**Modulo per la presentazione delle osservazioni per i piani/programmi/progetti sottoposti a procedimenti di valutazione ambientale di competenza statale**

X Valutazione di Impatto Ambientale (VIA) – art.24 co.3 D.Lgs.152/2006 e s.m.i.

\_\_\_\_\_ WWF ITALIA – E.T.S. \_\_\_\_\_

Collegamento stabile tra la Sicilia e la Calabria (C.U.P. C41C23002750005)

**Figura 13.** Profilo geologico e carta geologica in corrispondenza dell'attraversamento (sorgente: Progetto ponte Stretto di Messina - PB0005\_F0 Planimetria e profilo geologici in corrispondenza dell'attraversamento). Il tracciato del progetto è stato estrapolato dalla scrivente.

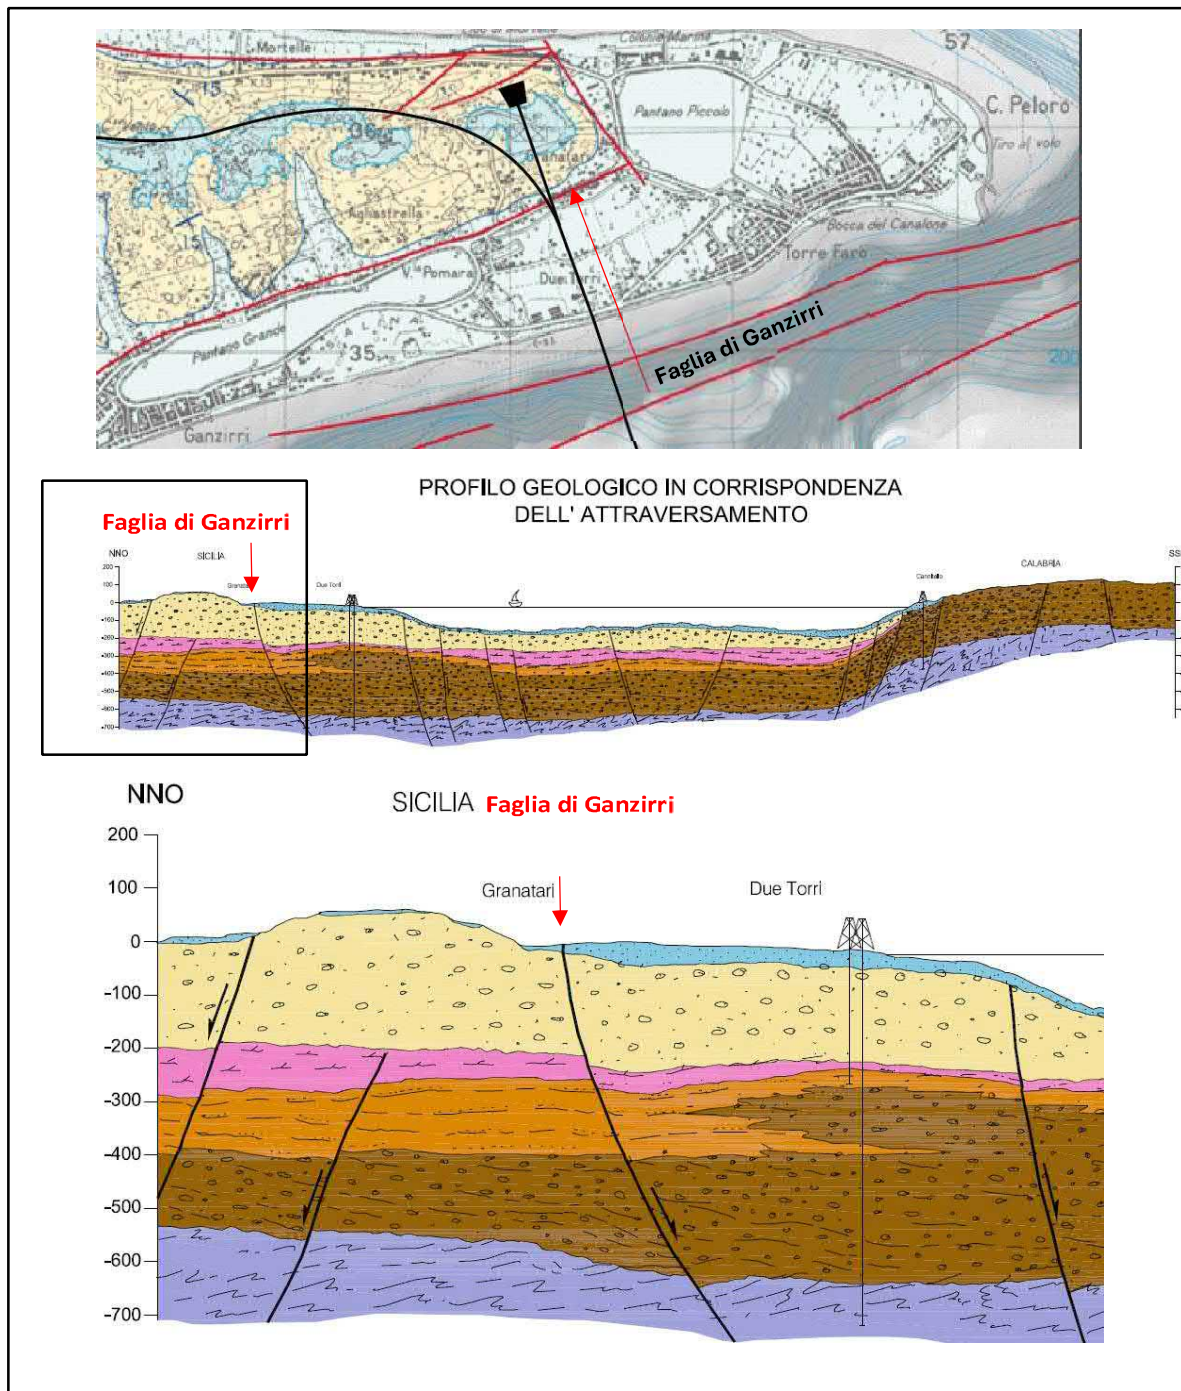
realizzato dalla SdM lungo l'area dello stretto in cui sarebbe previsto l'attraversamento del ponte (Figura 13). Nella figura 13 estratta dall'allegato PB0005\_F0, è possibile osservare come la FG riportata in carta, sia anche visibile nel profilo geologico, redatto dalla SdM, dove però la FG disloca i terreni più antichi con rigetti di alcune decine di m, ma in superficie, quando attraversa i livelli apicali della Fm di Messina ed i terreni olocenici ha un rigetto nullo, nonostante la faglia sia segnata fino in superficie, quindi come faglia attiva capace.

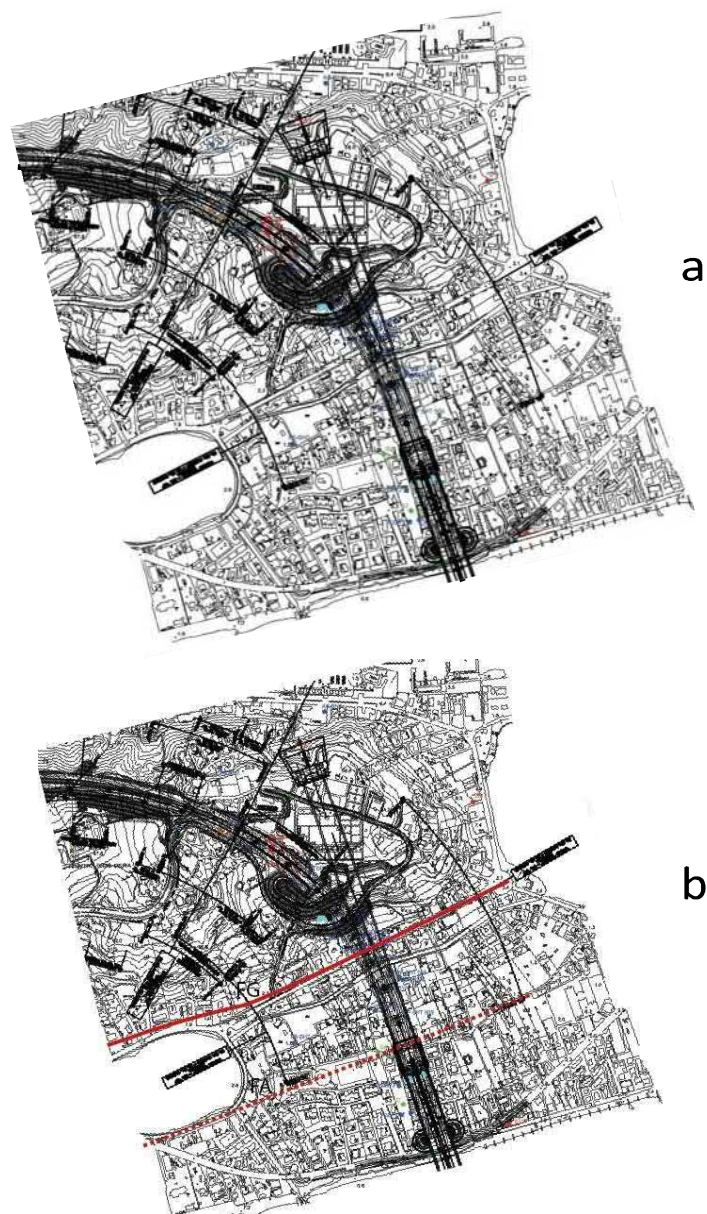
In quest'ultimo caso, se inoltre la deformazione fosse nelle immediate vicinanze della superficie terrestre, sarebbe anche una **faglia attiva capace** (secondo definizione ARPA, § 1).

**Figura 1 – Mappa ufficiale ITHACA delle faglie attive e capaci Cannitello, Pozzo e Piale, con sovrapposte le posizioni delle strutture di fondazione della Torre e del Blocco di Ormeggio del Ponte, lato Calabria**

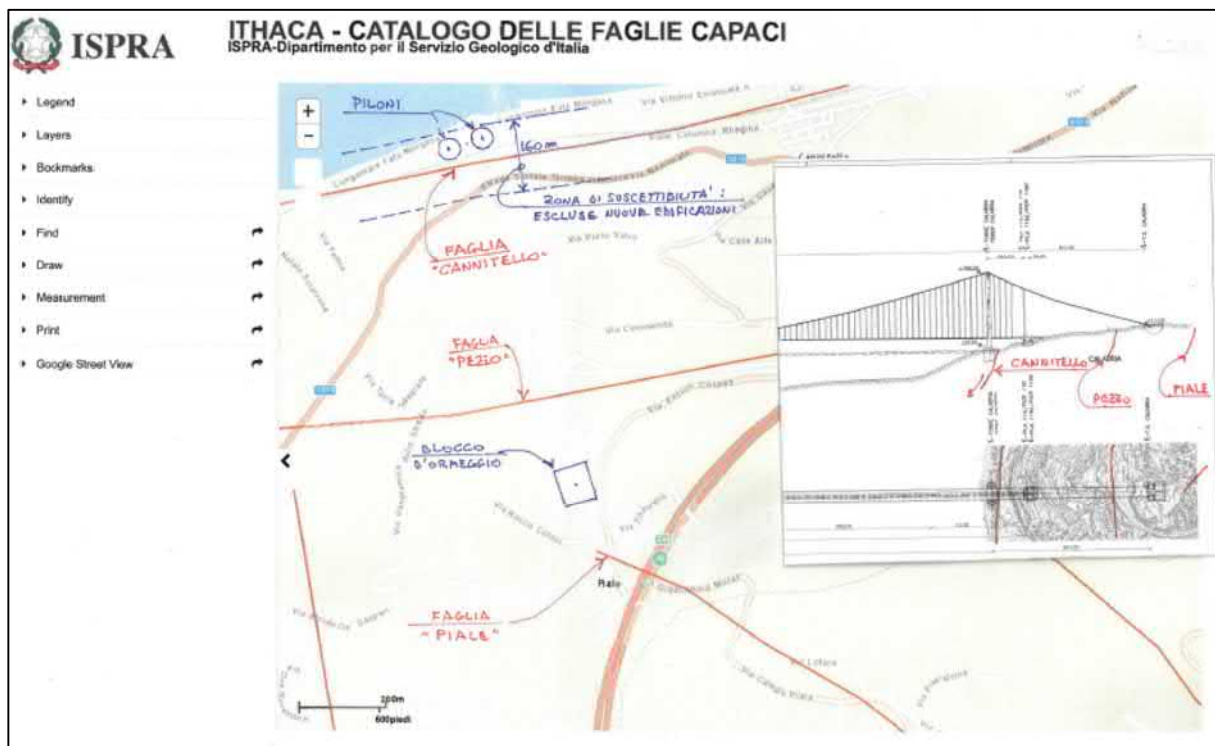
**Inoltre**, analizzando in situ il profilo del terreno in corrispondenza della faglia, **si osserva che essa si configura come faglia “diretta”**, ovvero il blocco di terreno verso il mare tende a slittare verso il basso rispetto al blocco verso monte. Per questo tipo di faglie il piano di scorrimento risulta inclinato – tipicamente con angolo sui 60° – e tale quindi da risultare **sottostante** le eventuali strutture collocate in adiacenza e a valle della faglia, proprio come nel caso in esame.

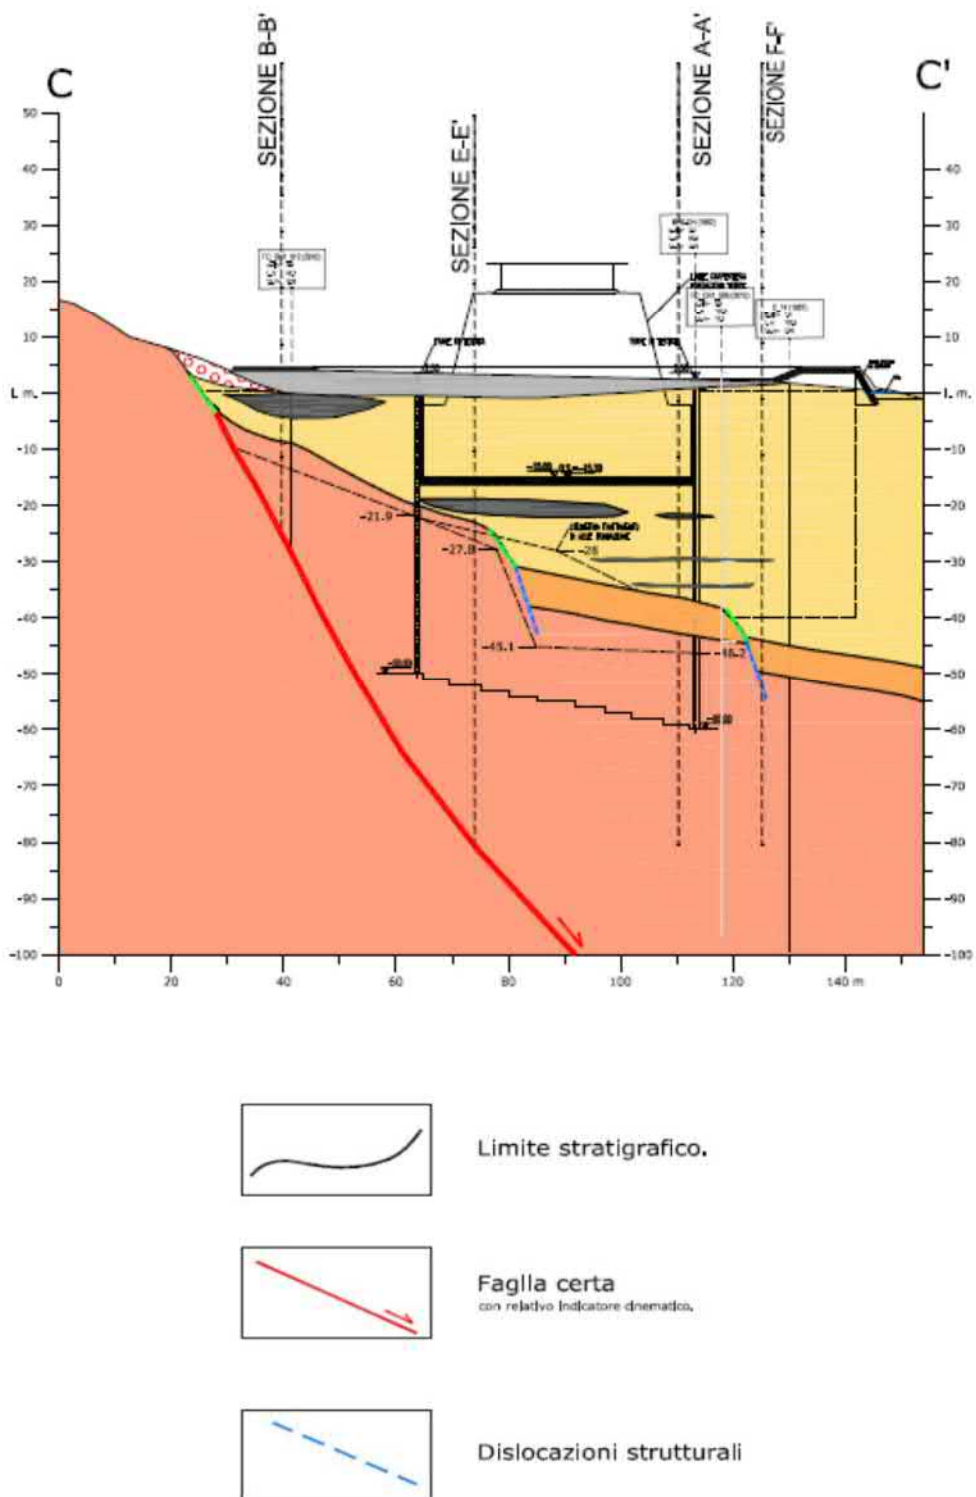
**Fig.2b – Stralcio dal disegno n. PB0010\_F0 del PD 2011 emesso da SdM ed Eurolink, “Sezioni geologiche area pilone Calabria” che mostra la faglia Cannitello, definita “certa”, adiacente e sottostante alla fondazione del pilone lato Calabria, in una configurazione di stabilità apparentemente non rassicurante.**

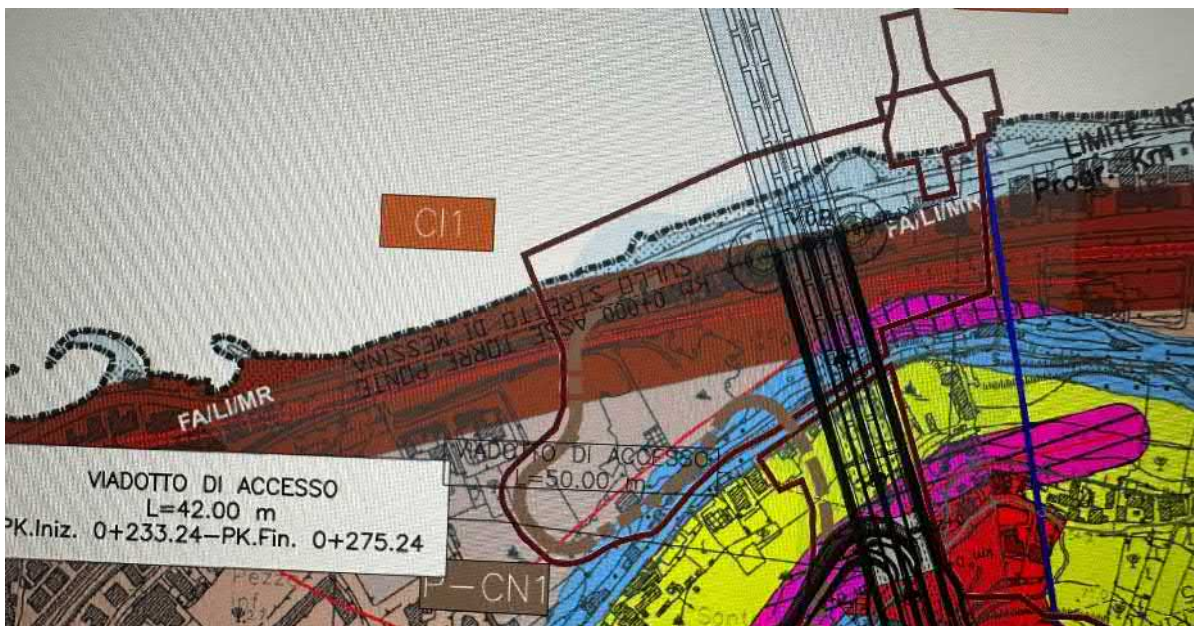
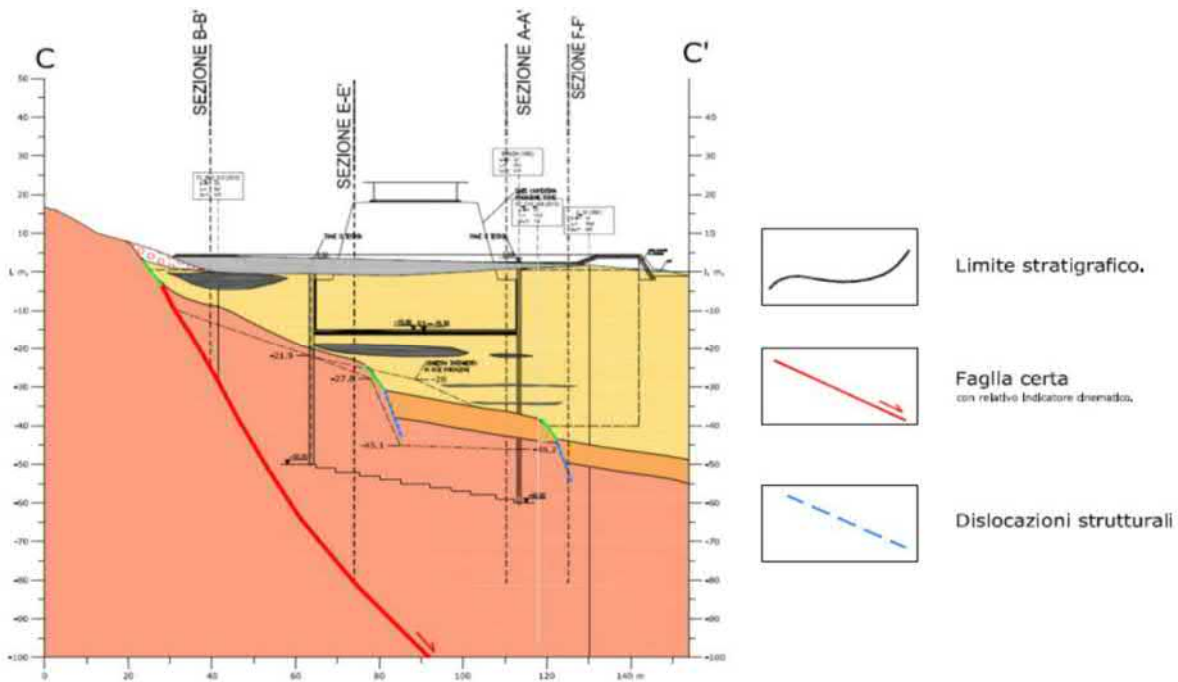
Fig. 1 In alto, estratto del disegno di Progetto Definitivo n.PB\_0010 che mostra la sezione geologica in corrispondenza del pilone lato Calabria: è indicata la fondazione del pilone in stretta prossimità della faglia Cannitello e al di sopra della stessa nella sua parte verso mare. In basso, estratto del disegno AMW3010 del 12-9-2024 che mostra l'area di Faglie Attive (FA) che si sovrappone al sedime della fondazione del pilone.

Figure 2.1: Deck deflections applying two 750 m long trains on two different tracks at the 5 locations - deflections are given in m (vertical axis).

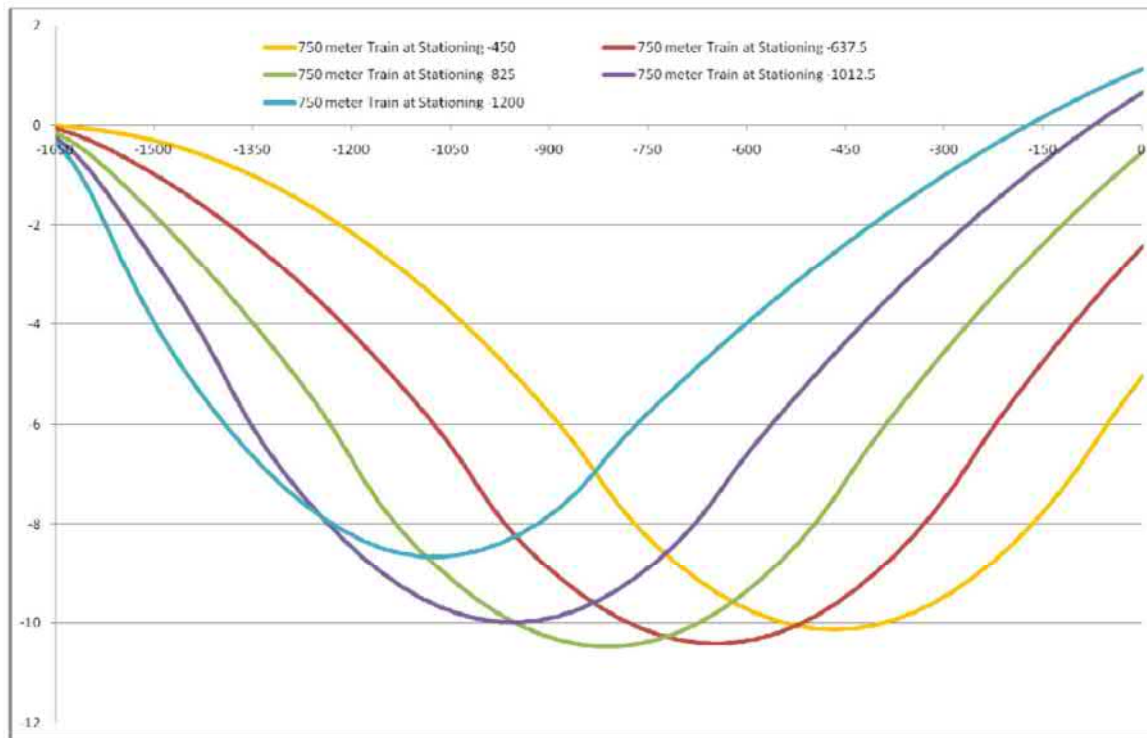
5. Si ritiene necessario ribadire che non esiste, da nessuna parte, riportata l'analisi dei diversi franchi effettivi alle diverse temperature e condizioni di esercizio. Tale assenza conferma che questi calcoli non sono mai stati fatti.
6. Nel documento PB0029\_F0 (Analisi di Percorribilità, Sicurezza e Comfort), a pag. 69 e 70, viene riportato un grafico relativo allo spostamento verticale del ponte. Si legge: *“spostamento verticale massimo del ponte dovuto al carico ferroviario. Il caso di carico più negativo in quest'ambito si verifica quando due treni merci carichi (RFI 5) sono presenti simultaneamente sul ponte”.*

Dal grafico si evince un abbassamento stimato (per i soli effetti del passaggio dei due treni RFI 5) di oltre 9 m. Questo contraddice quanto riportato nella tabella, documento PS0001 par. 5.2, per cui al passaggio dei due treni RFI 5 l'abbassamento conseguente era stimato essere di 6.412 m. Risulta evidente che gli oltre 2.5 m di differenza tra le due stime relative alla stessa cosa rende impossibile il rispetto della specifica di progetto di un franco di 65m (in considerazione del fatto che il margine era di soli 41 cm).
